Objet : Enquête publique ouverte dans la cadre de la procédure de recours (REC.PU21.023), relative à la demande de la s.a.LUMINUS, boulevard Roi Albert II 7, 1210 BRUXELLES, en vue d'obtenir le permis unique pour exploiter une centrale électrique, rue du Pont du Val 1, 4100 SERAING.

A) Remarques faites par rapport au document intitulé « Prolongation de l'exploitation d'une centrale électrique au gaz et extension du site de production à Seraing – Etude d'Incidences sur l'Environnement (EIE) – 13 juillet 2020» fourni par la commune de Seraing dans le contexte de l'enquête publique organisée suite aux recours introduits sur l'octroi du permis en date du 28 janvier 2021

B) Remarques faites par rapport au document intitulé « PROJET DE RACCORDEMENT ÉLECTRIQUE À HAUTE TENSION ENTRE SERAING ET NEUPRÉ– Etude d'Incidences sur l'Environnement (EIE) – 17 novembre 2020» fourni par la commune de Seraing dans le contexte de l'enquête publique organisée suite aux recours introduits sur l'octroi du permis en date du 28 janvier 2021

Figure VI-65 : Emissions atmosphériques de gaz à effet de serre en Wallonie, par secteur d'activité (Source : Etat de l'environnement wallon, SPW)

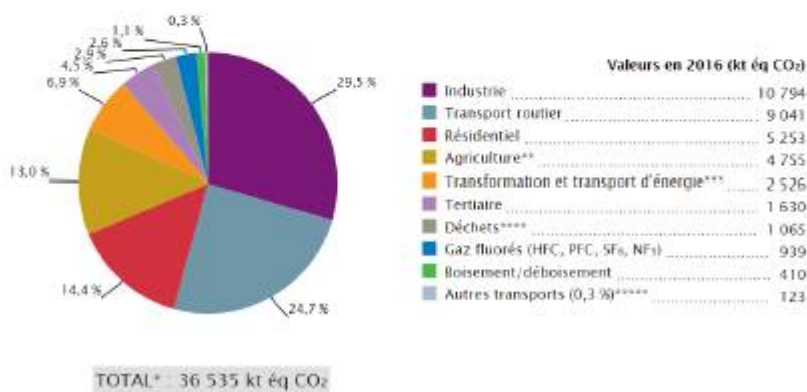
L'EIE n'indique aucunement comment la société Luminus prévoit de compenser ces émissions. En conséquence, il est demandé que l'auteur du projet décrive de façon détaillée le(s) solution(s) envisagée(s) afin de compenser ces émissions de GES. Cette description devra inclure (non exhaustif) au moins les points suivants : coût, timing, financement (i.e. qui paie), localisation de la réalisation ainsi qu'une estimation chiffrée des objectifs visés (i.e. tonnes de carbone) en comparaison de la quantité de CO₂ générée par l'activité de la centrale et ce par année entre 2022 et 2030. De plus, il y aura lieu d'indiquer les mesures/actions prévues pour s'assurer de la durabilité de ces projets ainsi que de la méthodologie de mesures de la réalisation des objectifs (incluant les organismes officiels de contrôle de la réalisation des objectifs) ainsi que des conséquences en cas de non atteinte des objectifs (ex. pénalités, amendes, etc). Ceci devra être fournis, validé par l'auteur de l'EIE, rendue publique et devra être un pré-requis à l'autorisation du permis.
